工程施工查核改善對策及結果表

「台中第三供水區祥順路送水管工程-管(三)-1」

查核日期：114年07月01日

主辦機關：台灣自來水股份有限公司第四區管理處

5 CLSM 施工流程

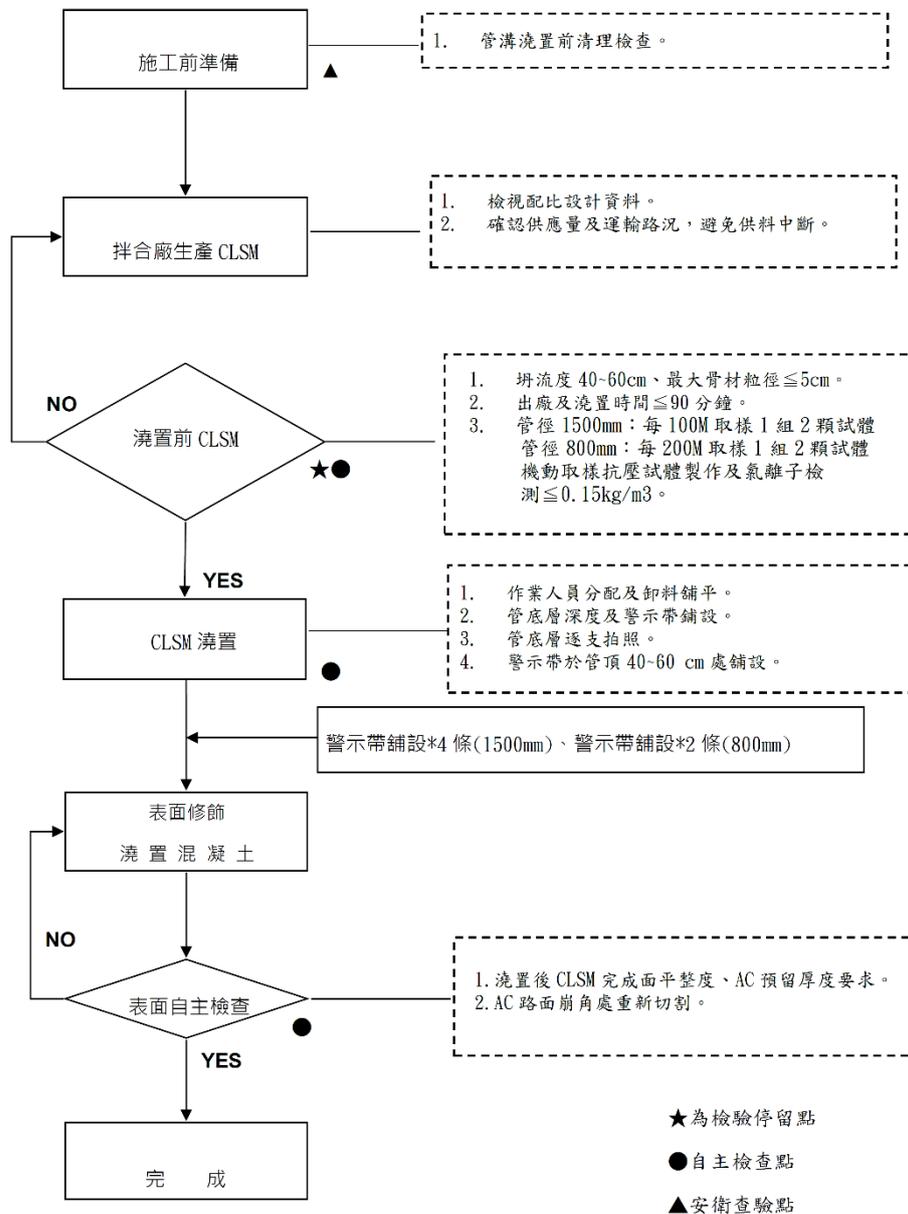
11.品質計畫各分項施工要領未符合需求，如未清楚標示「檢驗停留點」、「自主檢查點」及「安衛查驗點」。**【L】**  
(4.03.02.03)

CLSM 施工流程圖未清楚標示「檢驗停留點」、「自主檢查點」及「安衛查驗點」。

11.經查施工流程圖，係 CLSM 工項施工流程圖未訂定「檢驗停留點」、「自主檢查點」及「安衛查驗點」已於品質計畫進版補正該工項施工流程圖重要檢查點，惟查核後尚無 CLSM 工項澆置故尚未辦理自檢，爾後將依此訂定施工流程圖進行自檢，確保施工品質符合契約規範，並避免職業災害發生。

CLSM 施工流程圖補正「檢驗停留點」、「自主檢查點」及「安衛查驗點」。

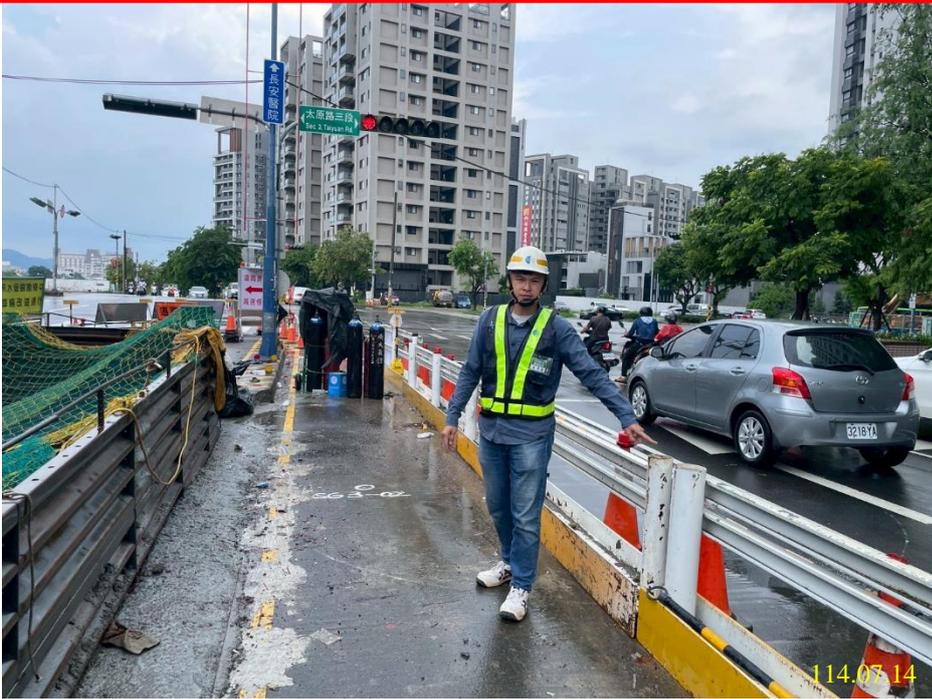
14. 專任工程人員未落實督察廠商按圖施工。【L】(4.03.11.03)

有關專任工程人員未落實督察廠商按圖施工，114年7月14日承商專任工程人員針對施工品質再進行督導，並針對管線推進偏移量進行檢視，爾後承商專任工程人員將強督導次數，確保施工品質符合契約規範。

114年7月14日承商專任工程人員針對施工品質再進行督導
